110年度挖掘案件 之管線設施測量及竣工圖資 品質精進作業會議

110.12.29

澎湖縣政府

詮華國土測繪有限公司

◆ B：測量數值與GML不符

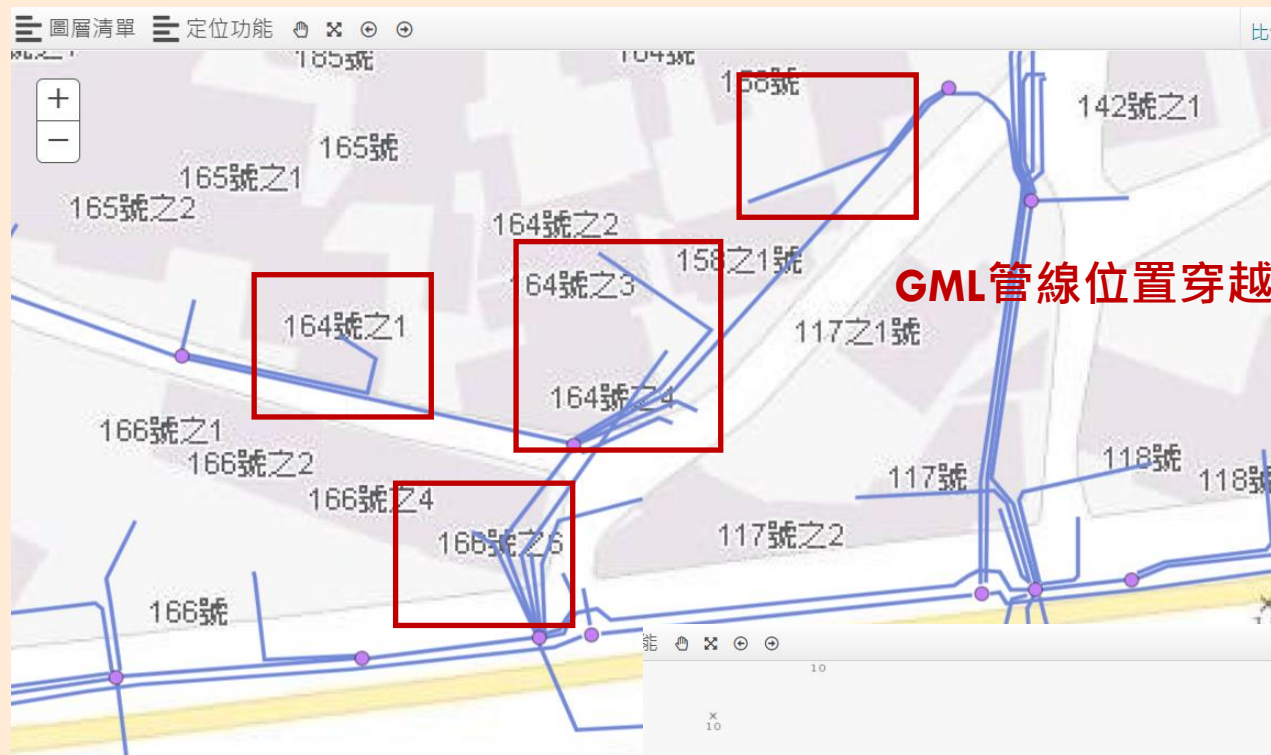
現場測量數值與GML坐標落差太大

現場測量數值(192571.05,2632698.47)與GML坐標
(192733.19,2632725.17)距離差為**164.32公尺**

◆ C：GML位相關係不合理

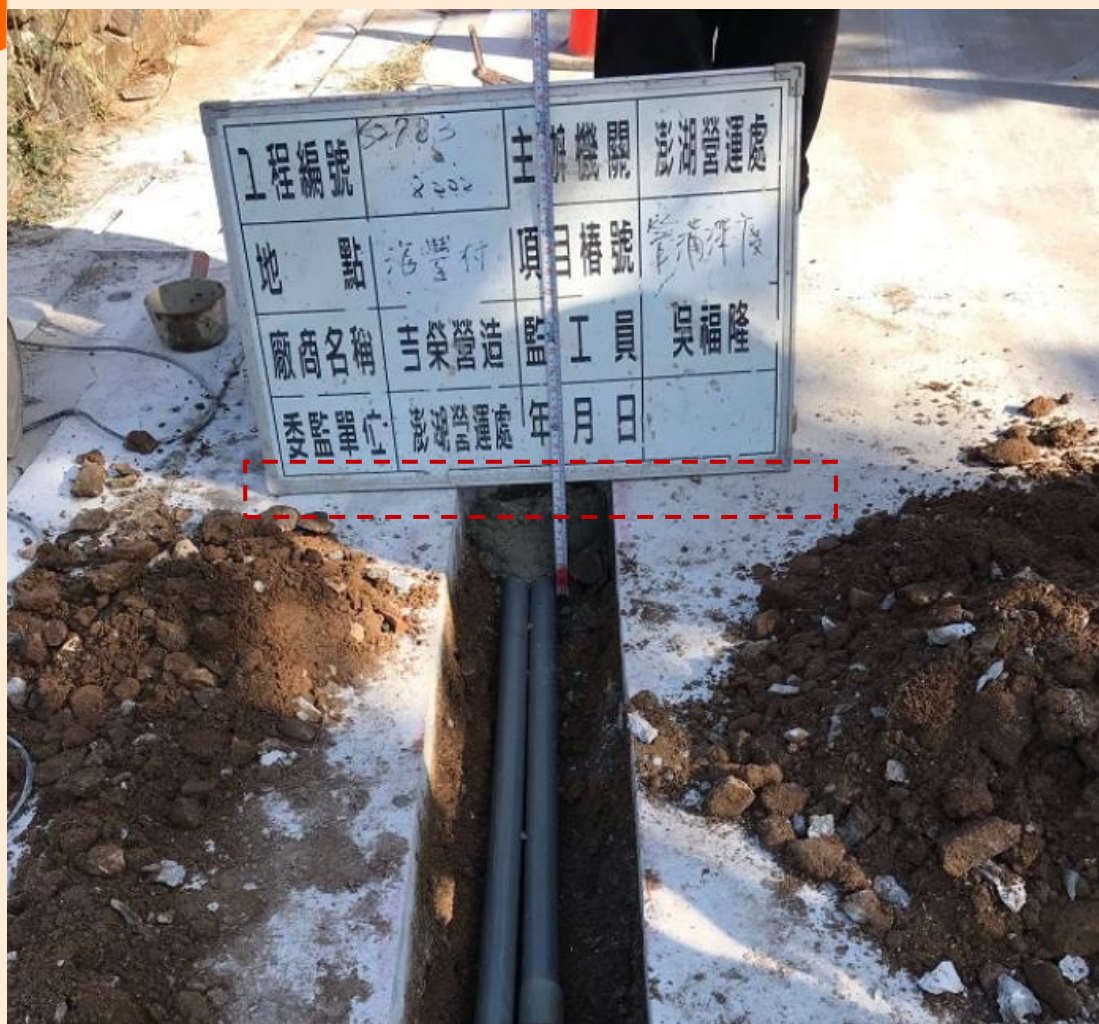
GML未採單案上傳

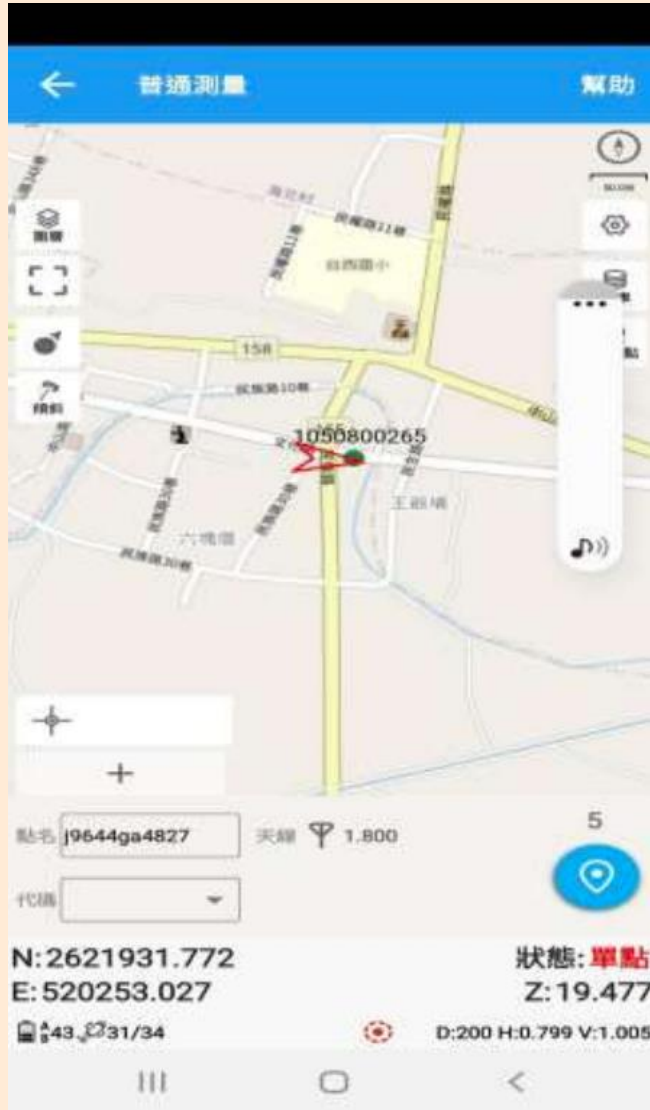
非固定解、單點、浮動解誤差易過大

衛星定位應採固定解
